Ersatz-Neubau Berufsschule-Bau-Zürich BBZ

Korrekturen am BBZ Entwurf NACH erster Abgabe als Wettbewerbs-Beitrag :

Situation Bestand 1:500

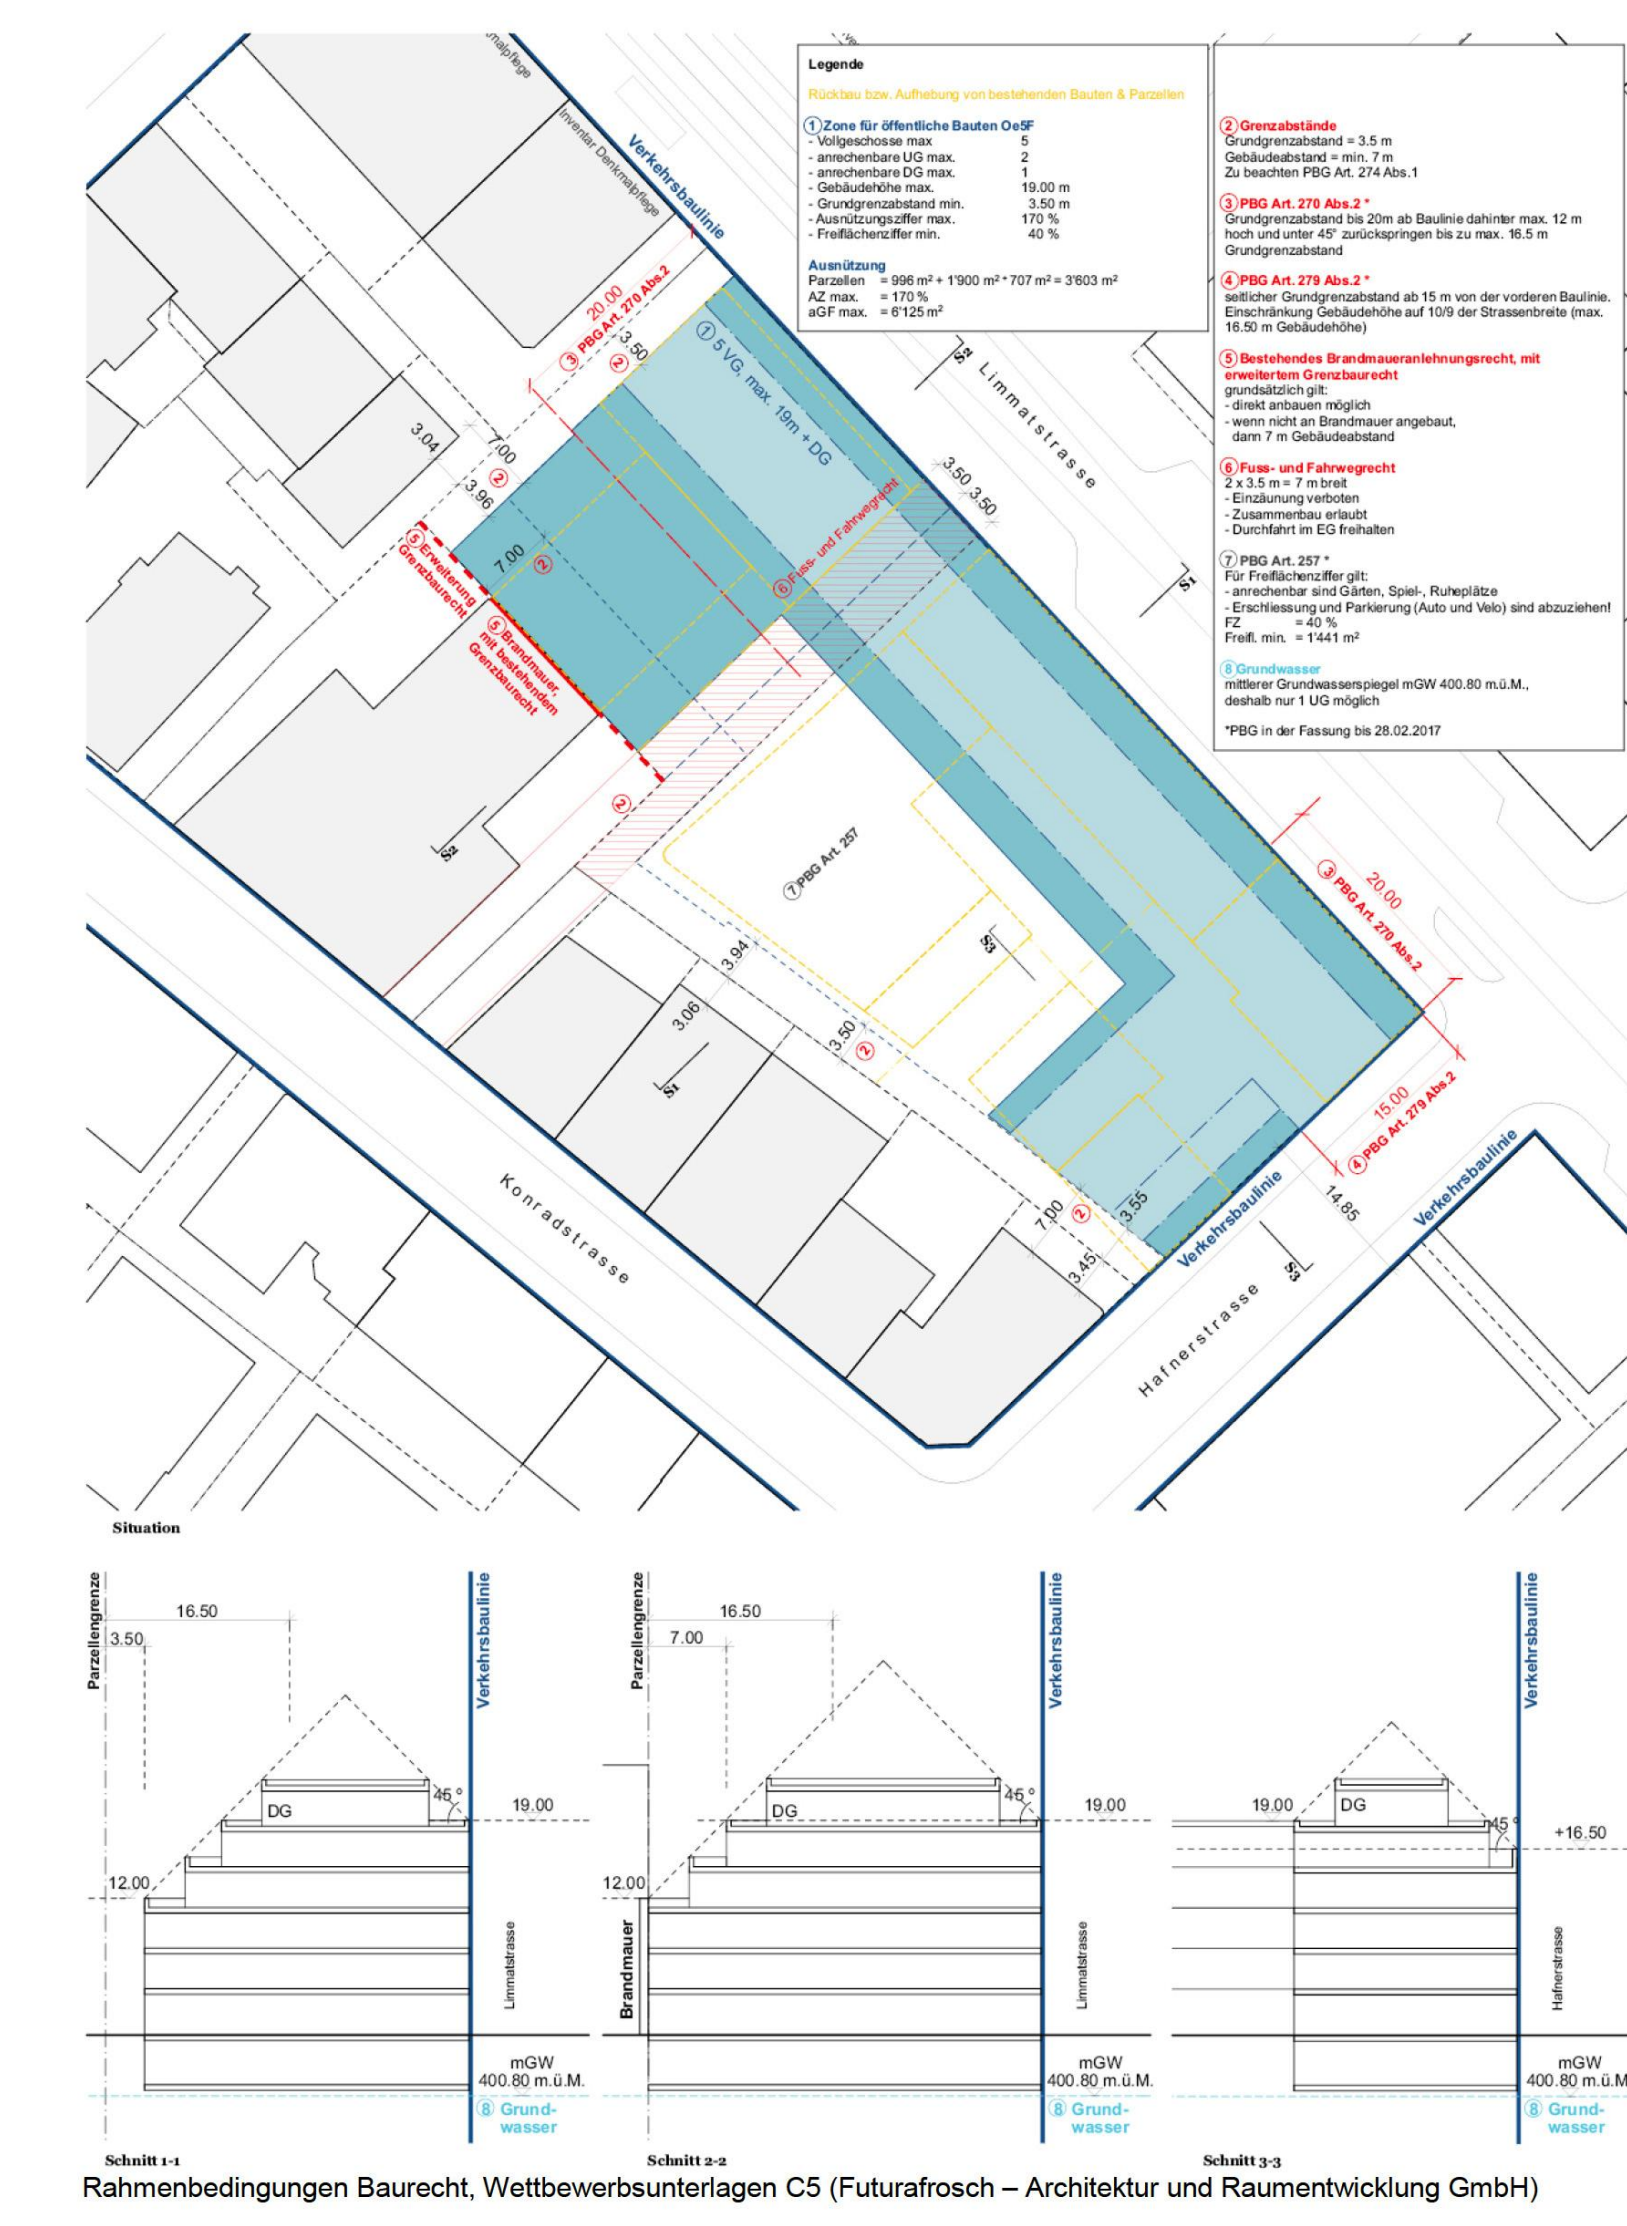
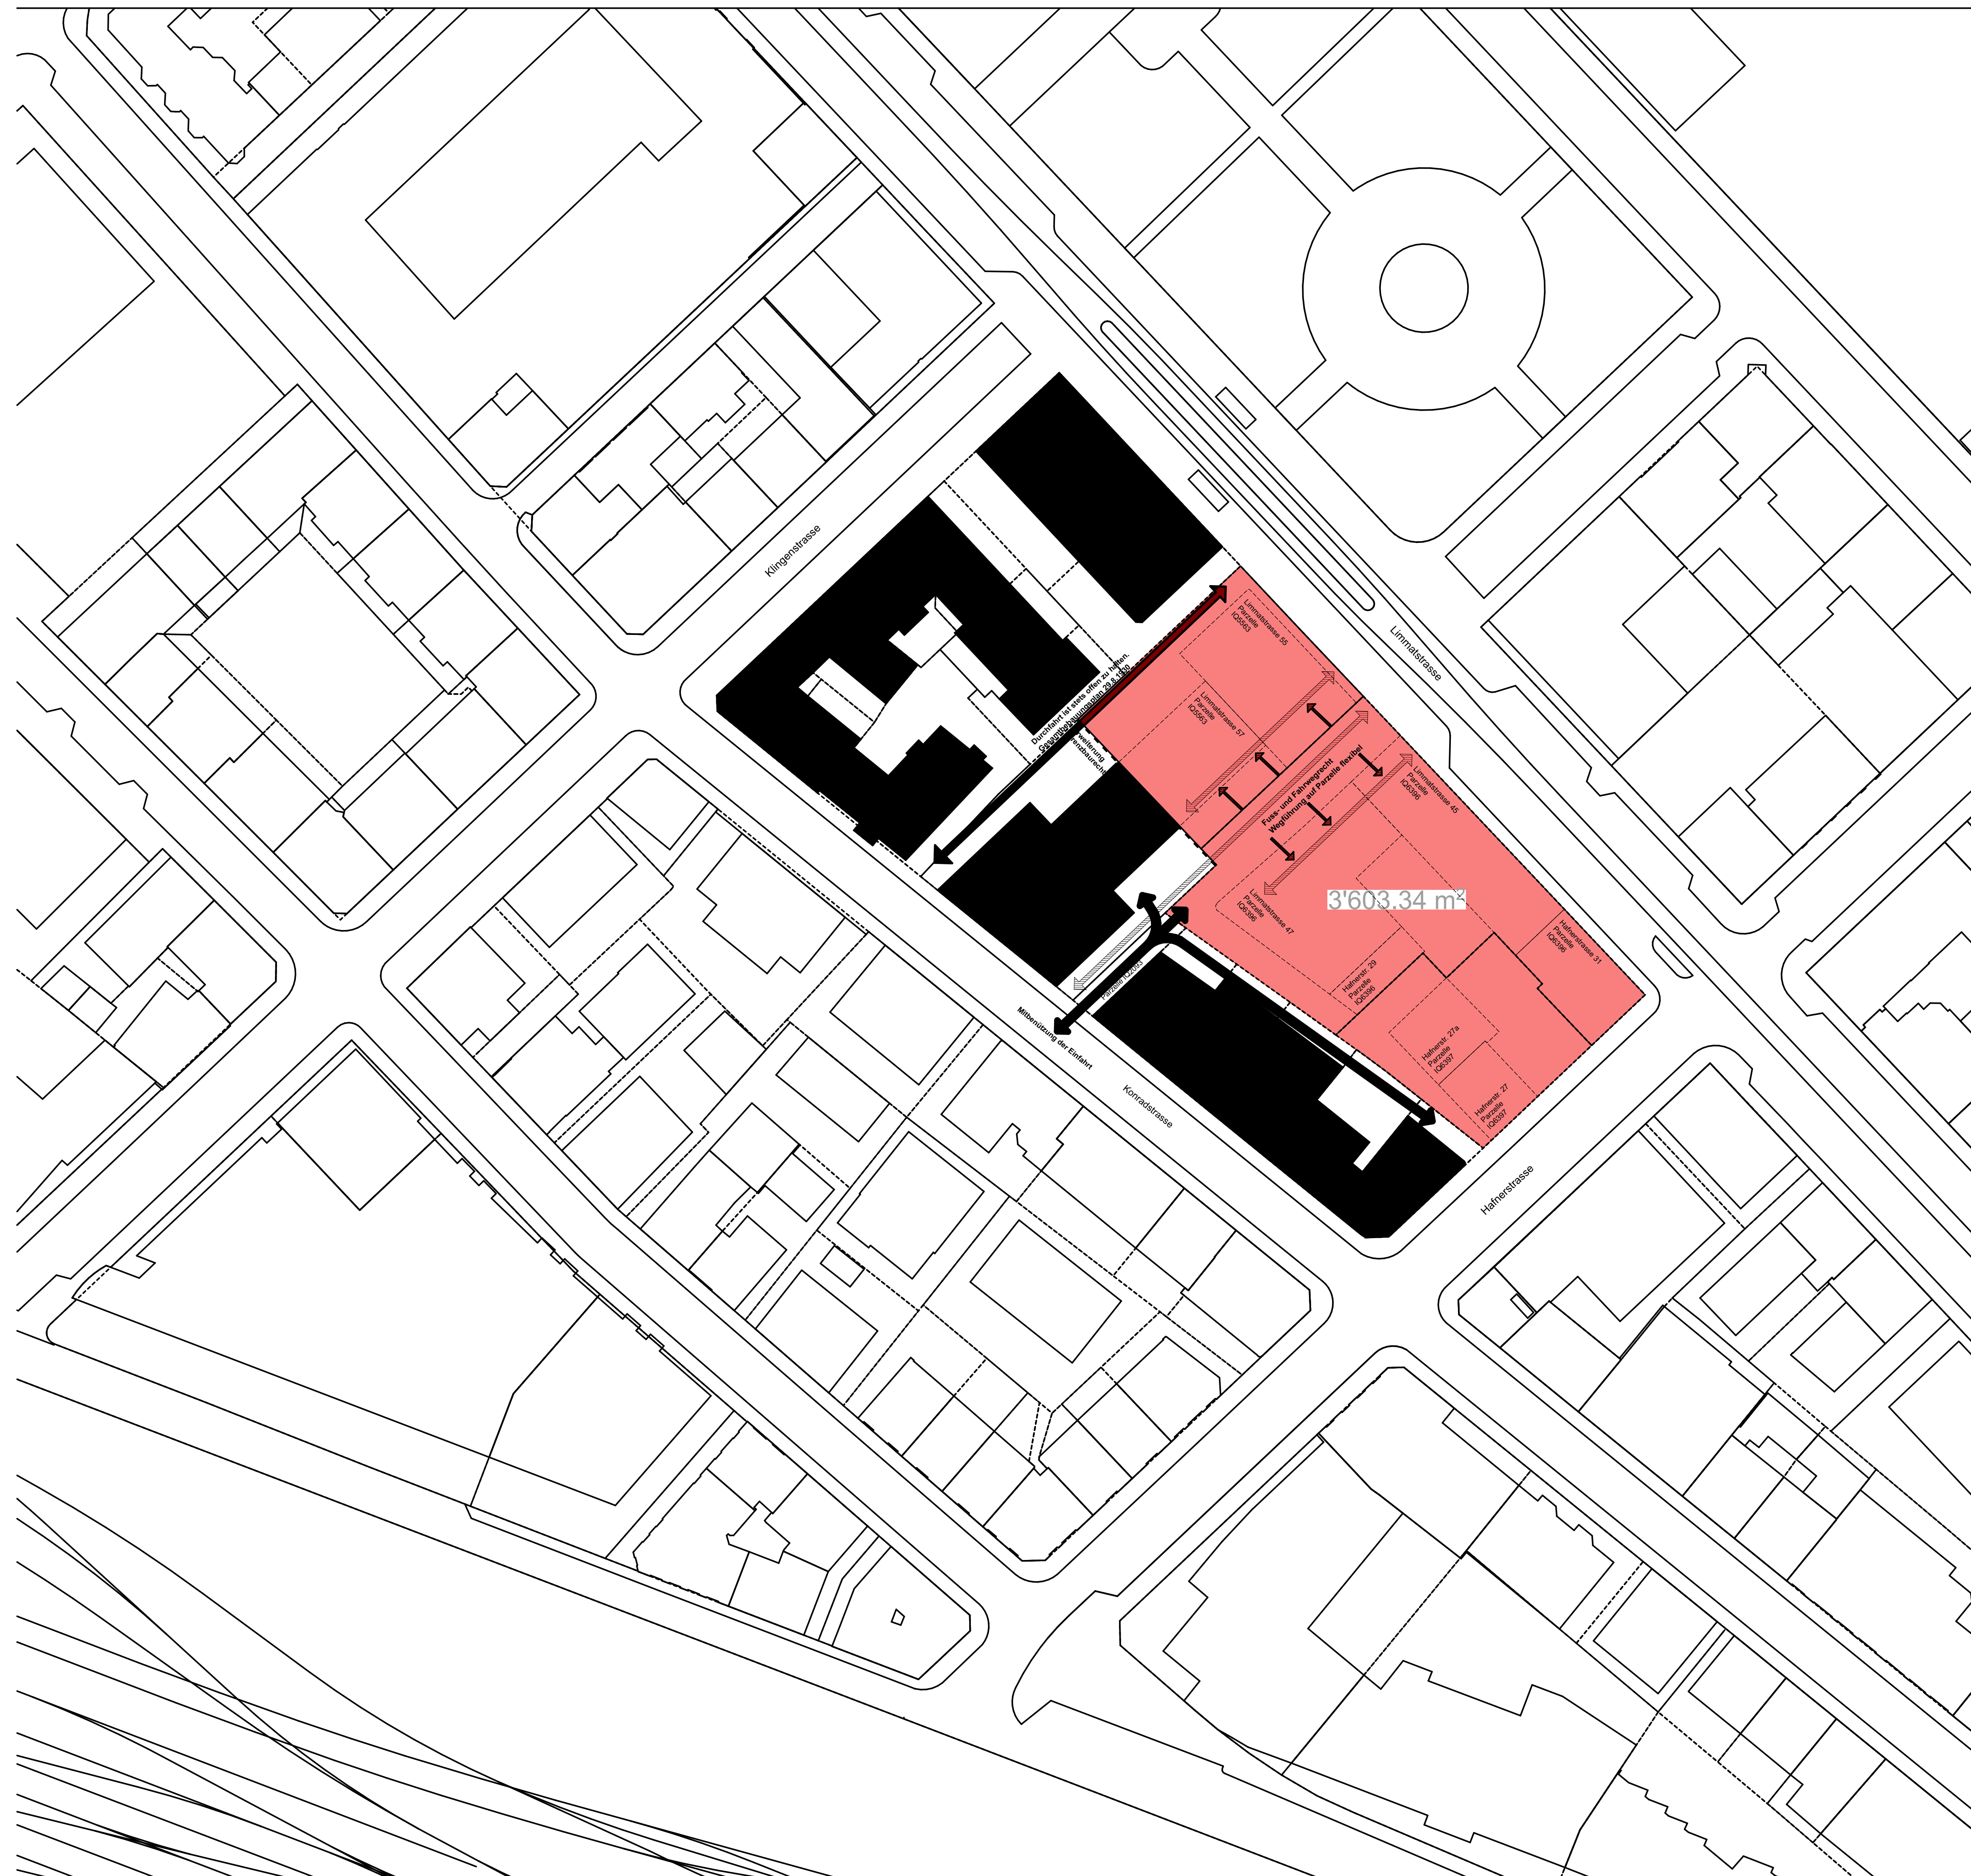
Bitte keinen Schulhof im EG !
Der bekommt "nirgendwo" zu
keiner Zeit des Jahres Sonne
weil die Umgebungsgebäude
dafür einfach zu hoch sind ...
